電源開発株式会社  
大間原子力発電所

意見聴取会指摘事項について  
(津波関係)

平成19年2月  
原子力発電安全審査課

図-1.2.3 恵山の推定山体崩壊域及び堆積域 (ケース1)

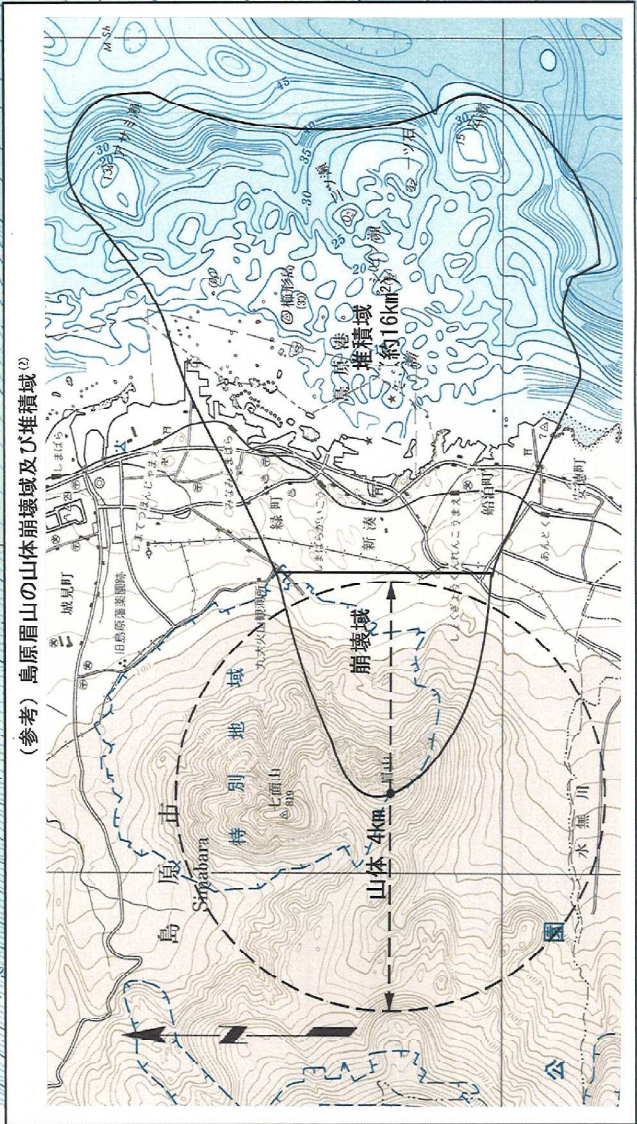
- 1) 恵山の山体崩壊により発生する津波による影響について，検討すること。

恵山の現在の地形及び推定崩壊域・堆積域を図-1.2.3 に示す。検討対象の斜面については、比較的斜面勾配が急で海に面した斜面として大間原子力発電所からの距離が近い南東側斜面に設定し、崩壊体積を既往最大の約2万年前の崩壊と同規模の  $0.05\text{km}^3$  に設定したとしている。

また、山体崩壊による津波の発生原因となる海域への崩壊物の流入量は、安全側を考慮し崩壊量の全量である  $0.05\text{km}^3$  として設定している。ここで、崩壊堆積物の分布範囲については、島原眉山（長崎県）が1792年に地震により崩壊し津波を発生させた事例<sup>(2)</sup>を参考として、恵山の山体は島原眉山をひとまわり小規模にした程度であることを考慮し約  $8\text{km}^2$  として設定した（図-1.2.3）としている。申請者が設定した恵山の推定崩壊域及び堆積域断面を図-1.2.4 に示す。

以上より，申請者が恵山の山体崩壊による津波について実施した検討は，妥当であると判断した。

図-1.2.5 波源モデル (ケース1)

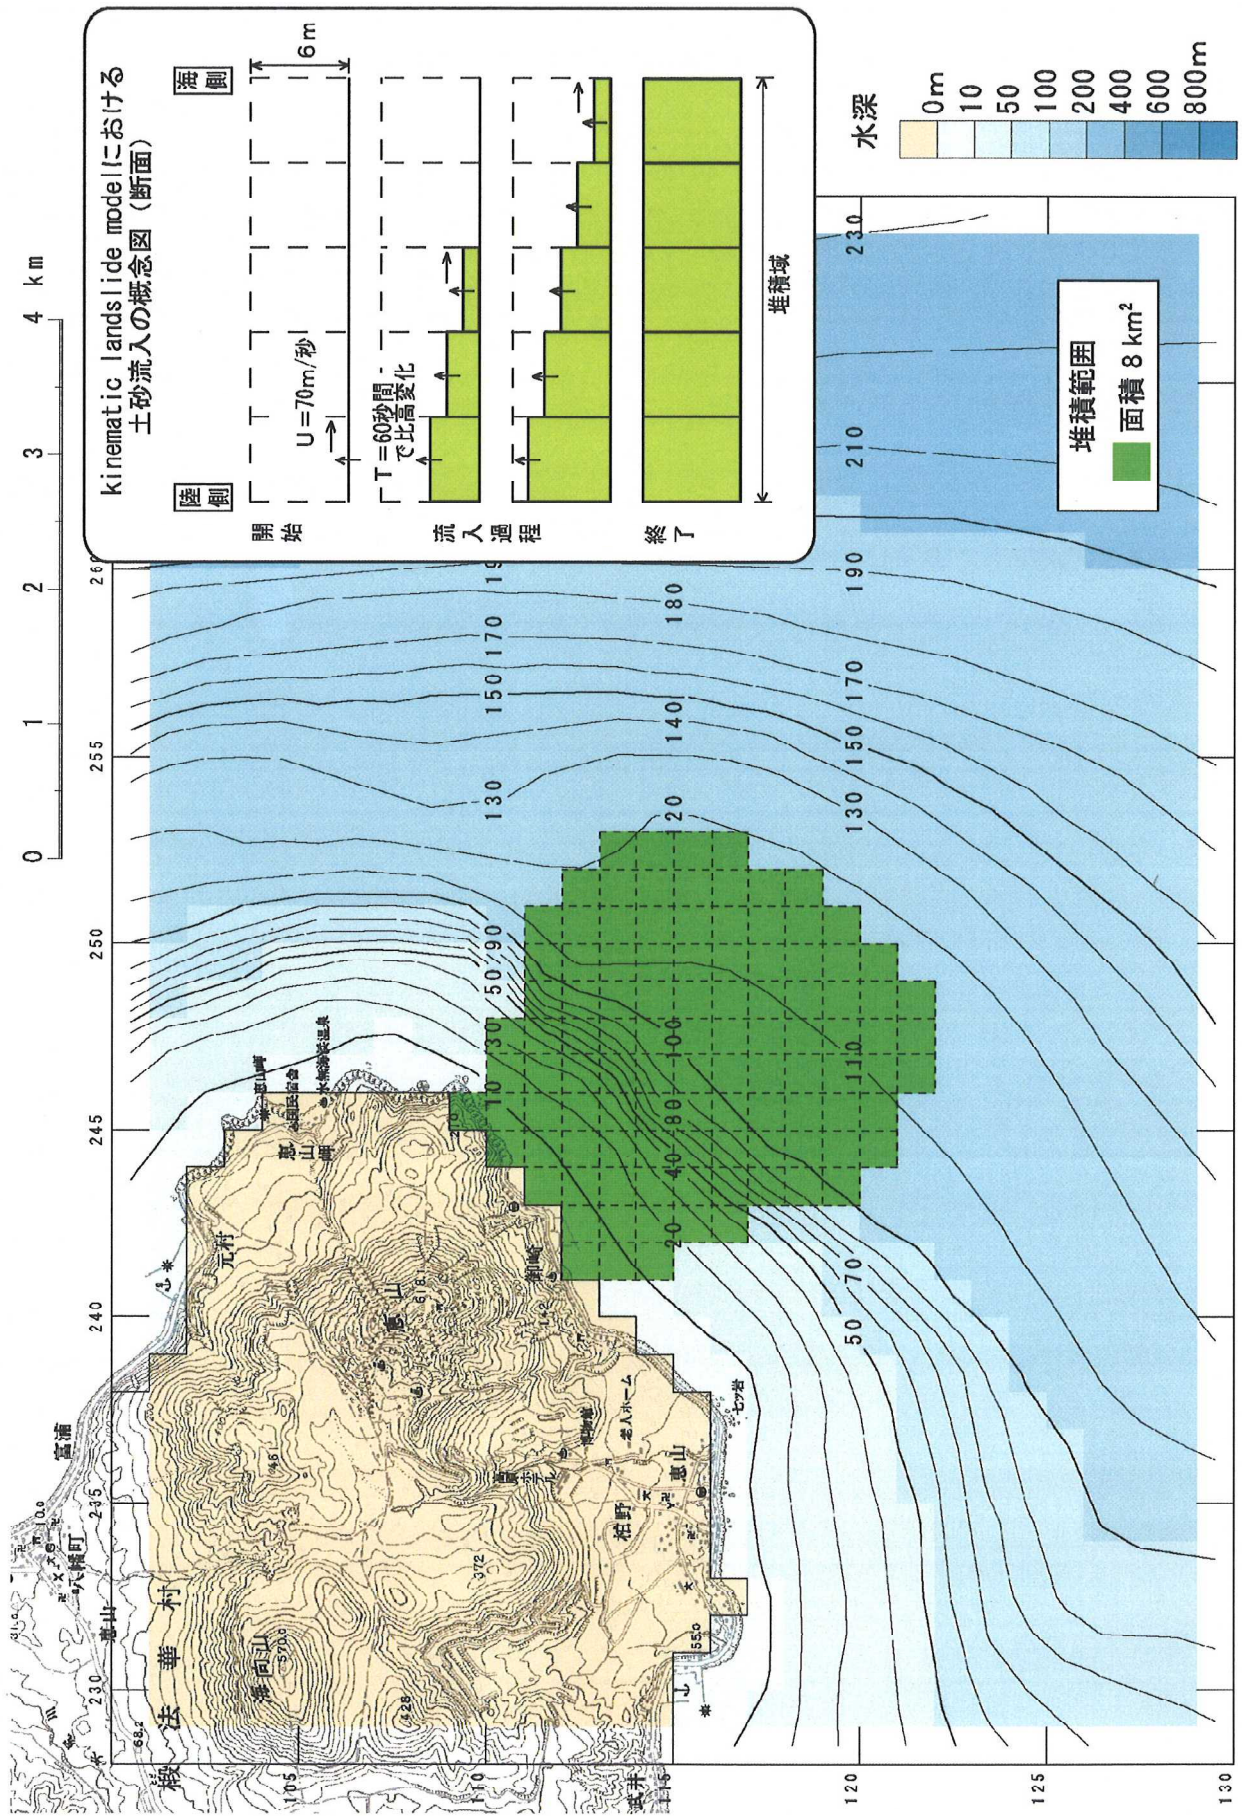
本検討では、図-1.2.5に示す崩壊物の堆積域に相当する海底面に、崩壊物の平均堆積厚さに相当する $6\text{m}$ の比高変化を与えることにより波源モデルを設定したとしている。また、佐竹・加藤(2002)<sup>(4)</sup>の検討結果を参考に、崩壊土砂速度 $U$ を $70\text{m/s}$ に、更に、恵山の海域への崩壊物流入量( $0.05\text{km}^3$ )が1741年渡島大島の海域への崩壊物流入量( $2.5\pm 0.3\text{km}^3$ )<sup>(4)</sup>より小さいことを勘案し、比高変化継続時間(海底面の立ち上がり時間) $T$ を $60$ 秒に設定したとしている。

図-1.2.8 最大水位上昇量及び下降量の分布（G領域）（ケース1）

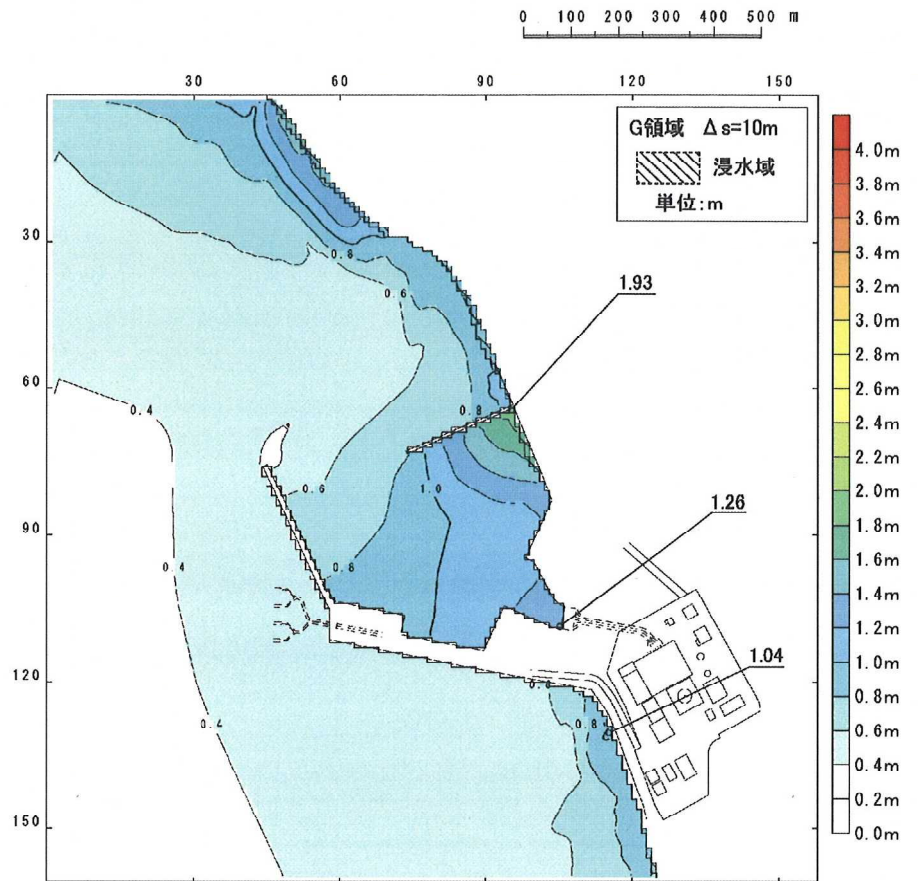
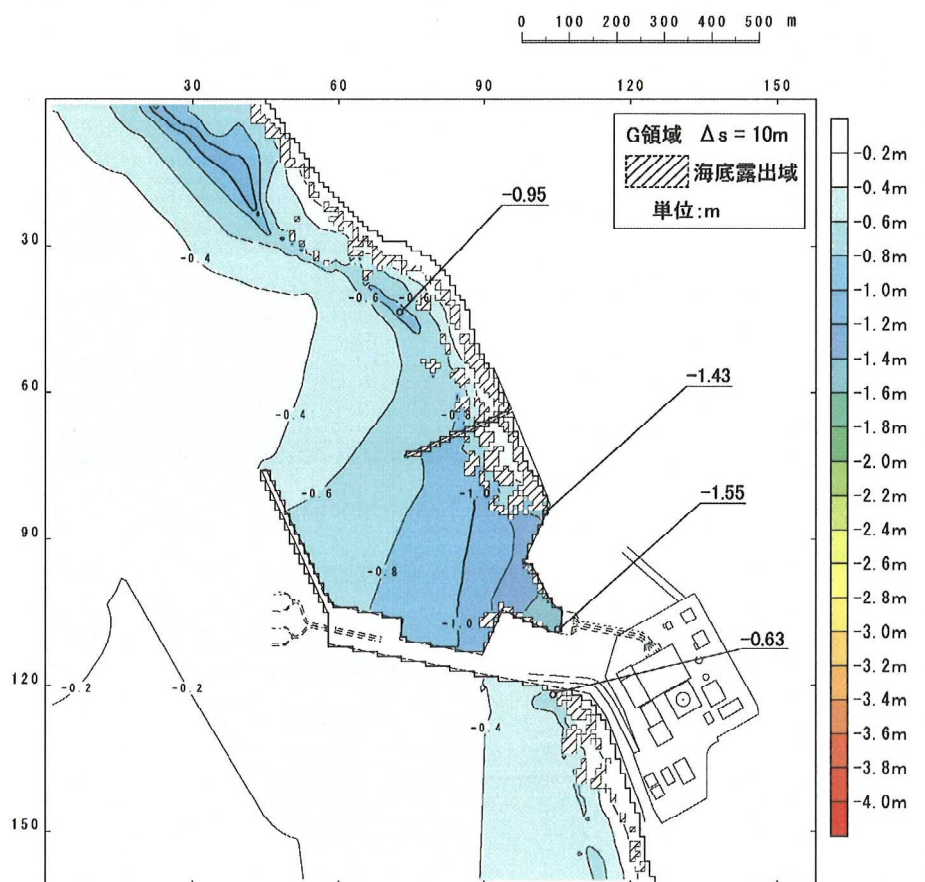
数値シミュレーション結果によると、敷地における最大水位上昇量は約 1.9m であり、最高水位は朔望平均満潮位を考慮すると T.P. +2.6m 程度となっている。また、取水口スクリーン前面における最大水位下降量は約 1.6m であり、最低水位は朔望平均干潮位を考慮すると T.P. -1.8m 程度となっている。

なお、これらの水位は、大間原子力発電所の想定津波による水位（最高水位：T.P. +4.4m 程度、最低水位：T.P. -3.8m 程度）を上回るものではないとしている。

図-1.3.7 恵山の推定山体崩壊域及び堆積域(ケース2)

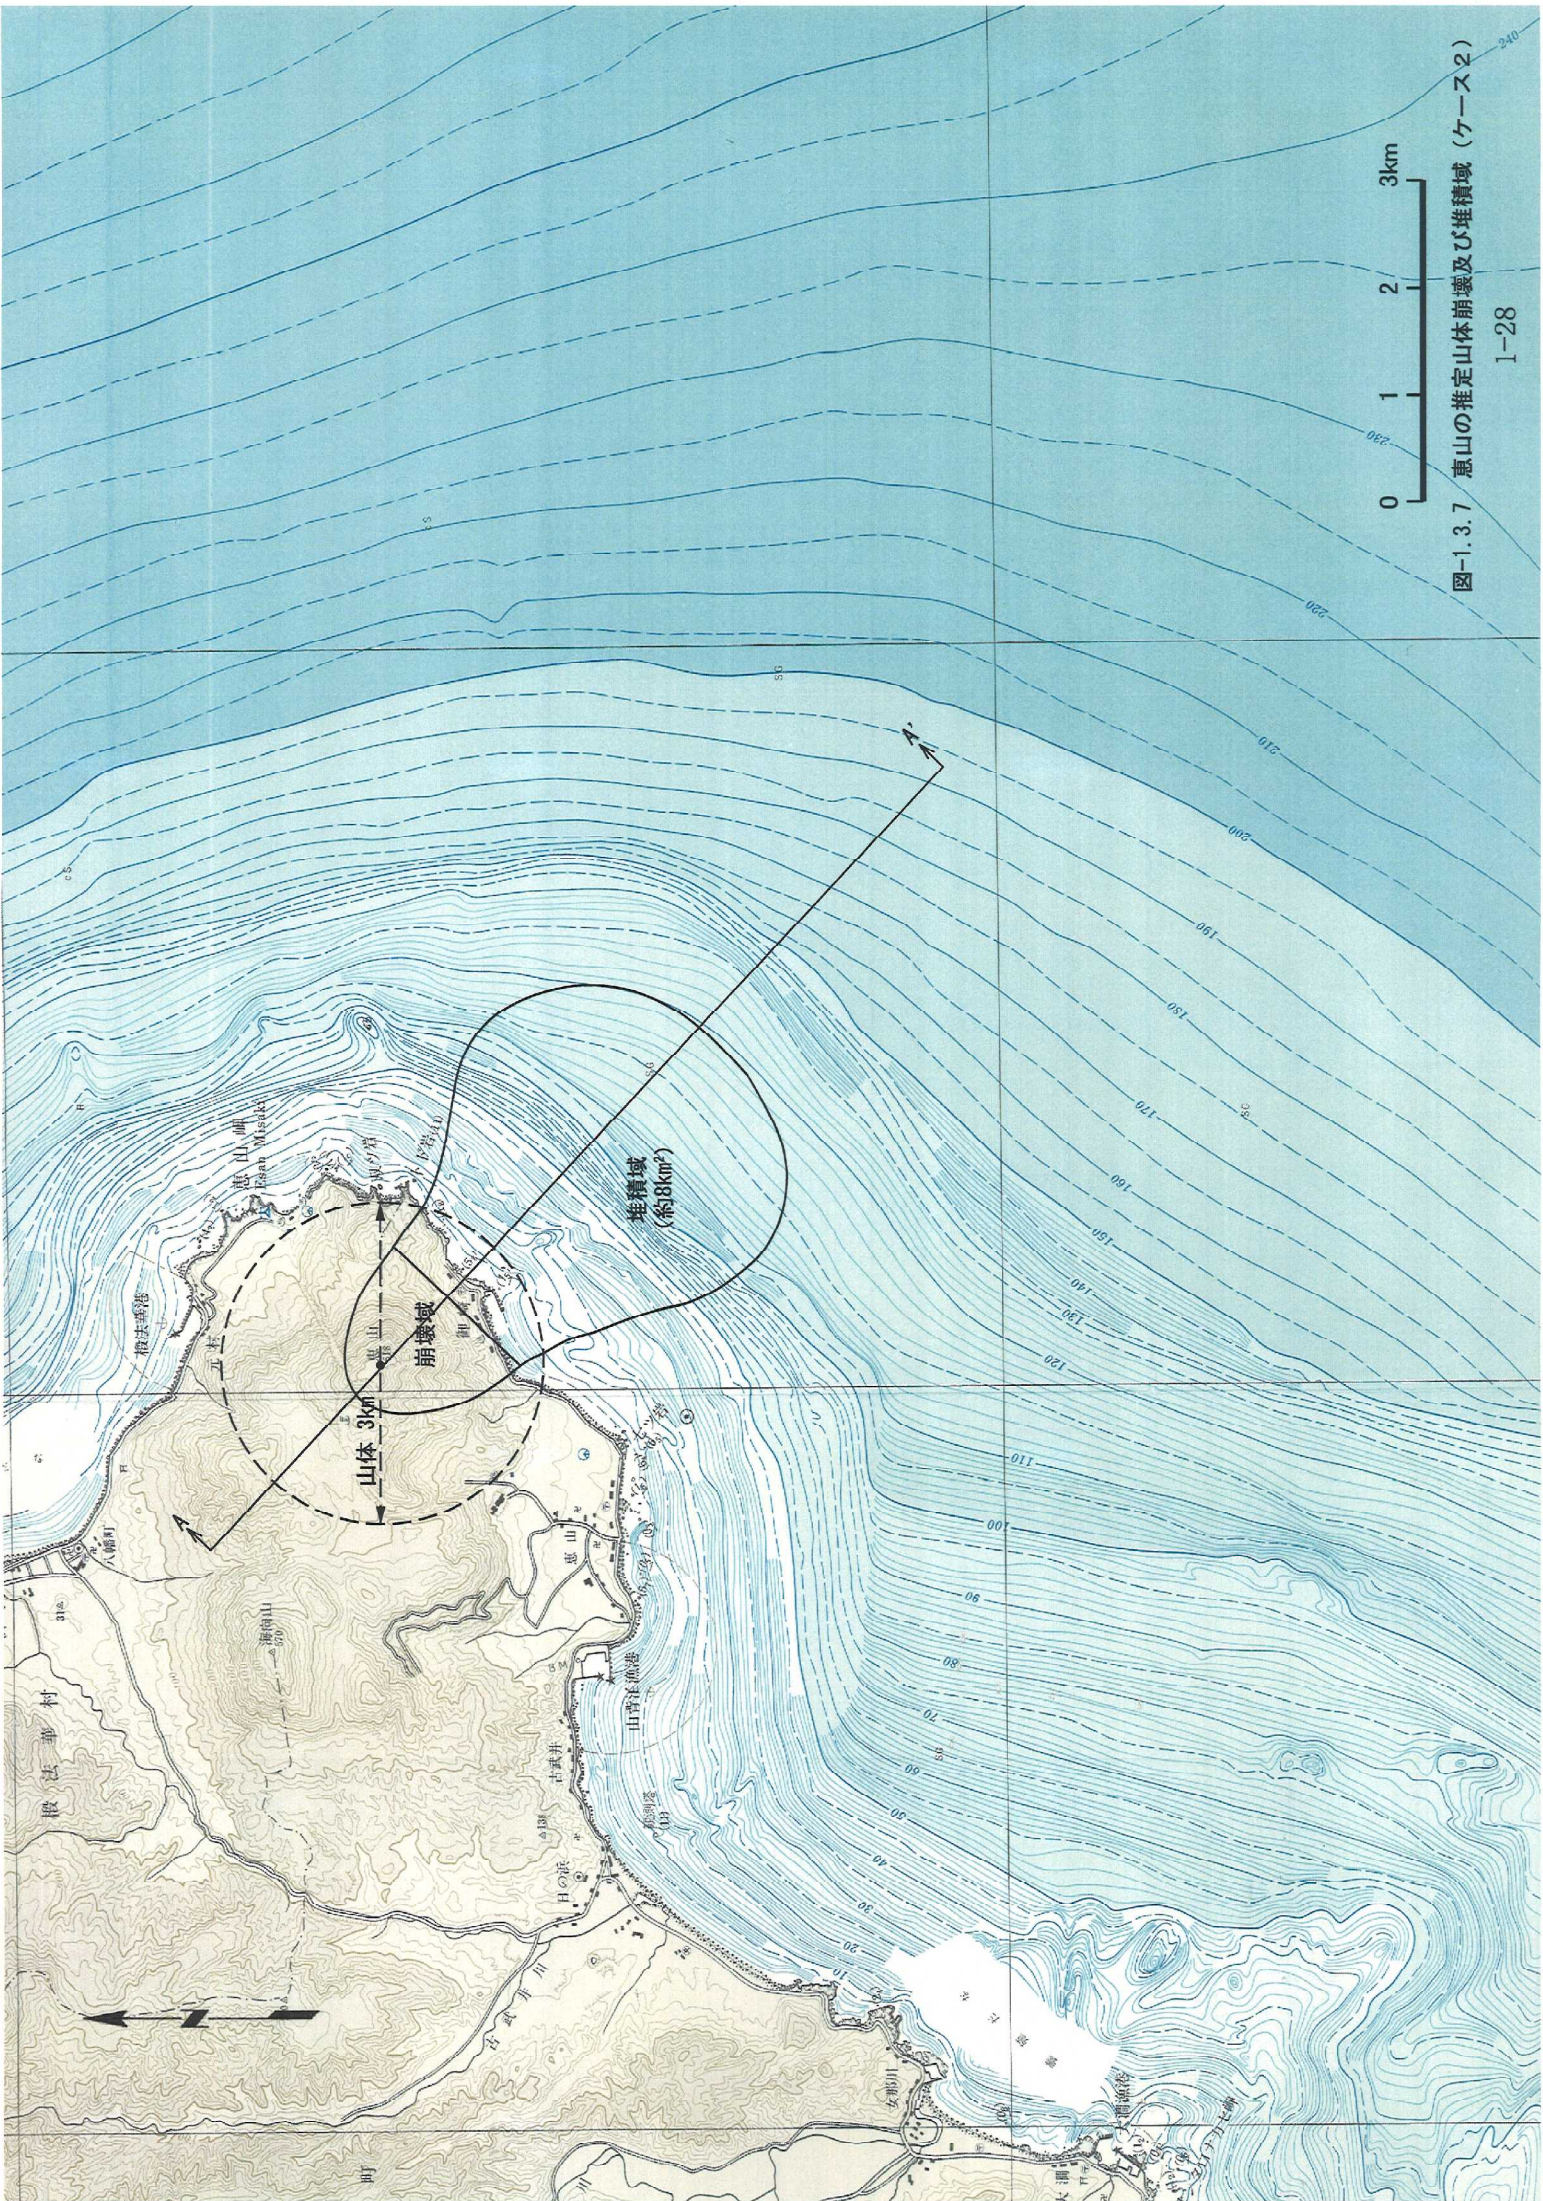
恵山の崩壊量の推定にあたり申請者は、山体の崩壊率を1792年島原眉山と同程度の10%として、推定崩壊量を $0.15\text{km}^3$ に設定したとしている。この推定崩壊量は、過去の恵山の山体崩壊が最大でも $0.05\text{km}^3$ と小規模であったこと、また、恵山の山体は島原眉山をひとまわり小規模にした程度であることを考慮し、仮に恵山が崩壊した場合の最大級の事例として想定したとしている。

また、恵山の山体崩壊による津波の発生原因となる海域への崩壊物の流入量は、崩壊量が少ないこと、更に海域の斜面勾配が陸域に比べて緩やかなことを考慮のうえ 1792 年島原眉山と同程度の 50% と考え、 $0.075\text{km}^3$  として設定している。このように設定した、恵山の推定崩壊域・堆積域を図-1.3.7 に、推定崩壊域・堆積域断面を図-1.3.8 に示す。

図-1.3.10 最大水位上昇量及び下降量の分布 (G領域) (ケース2)

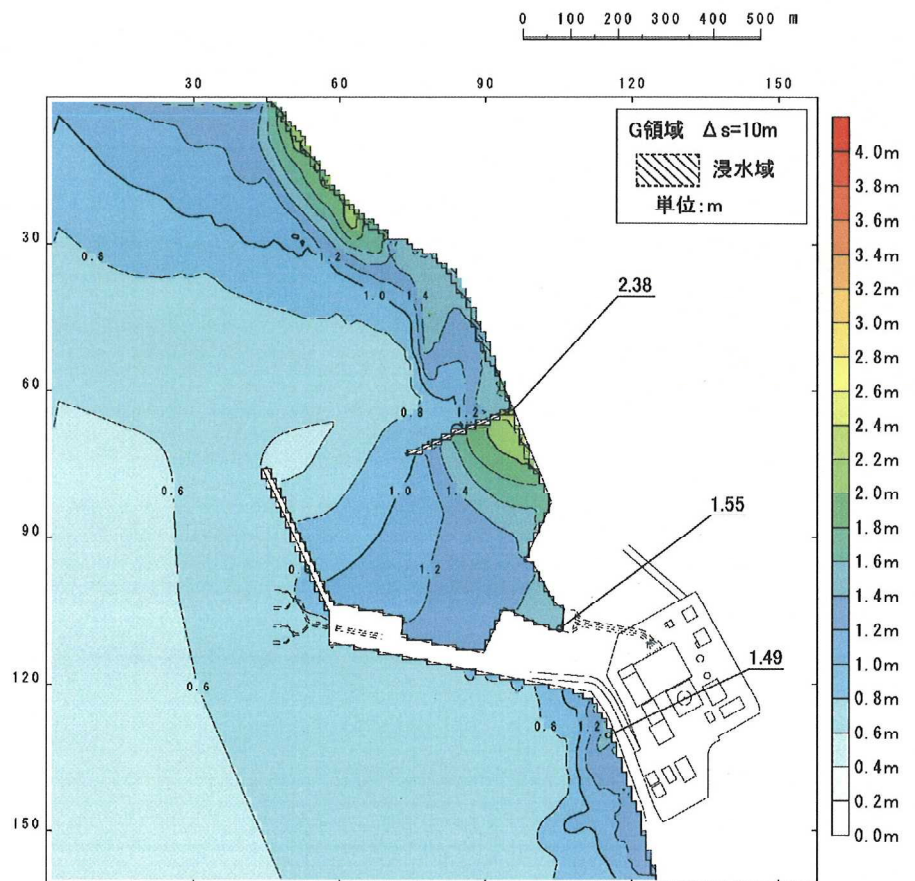
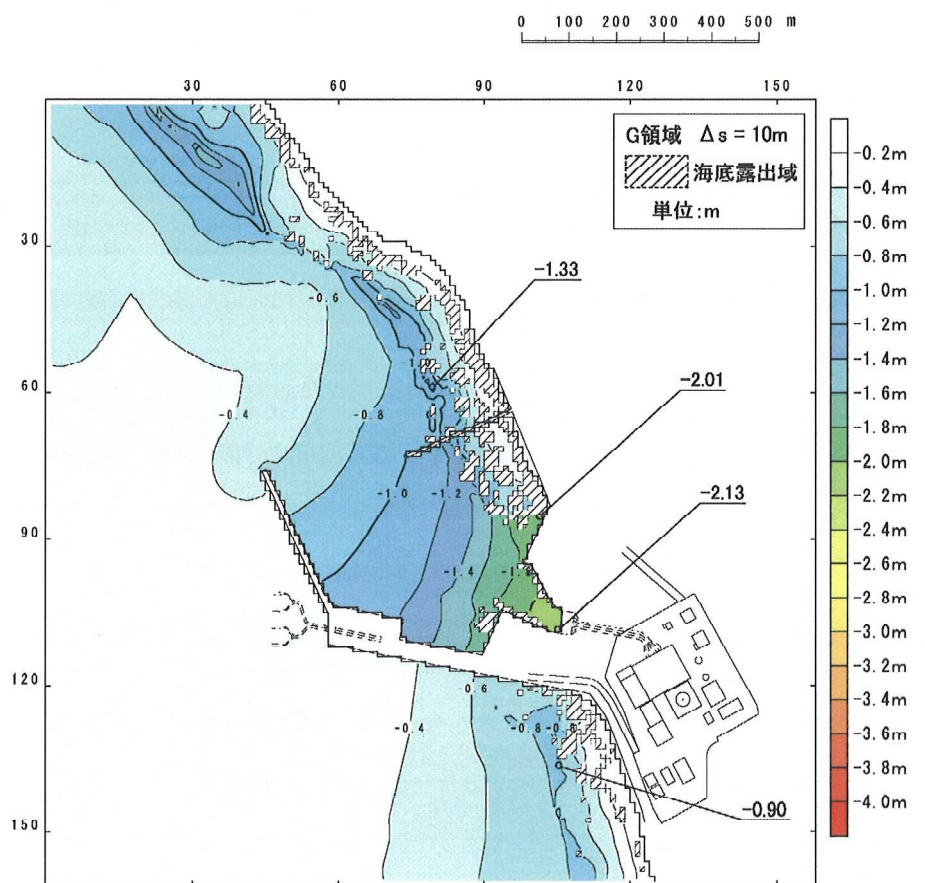
数値シミュレーション結果によると、敷地における最大水位上昇量は約 2.4m であり、最高水位は朔望平均満潮位を考慮すると T.P. +3.0m 程度となっている。また、取水口スクリーン前面における最大水位下降量は約 2.1m であり、最低水位は朔望平均干潮位を考慮すると T.P. -2.4m 程度となっている。

なお、これらの水位は、大間原子力発電所の想定津波による水位（最高水位：T.P. +4.4m 程度、最低水位：T.P. -3.8m 程度）を上回るものではないとしている。
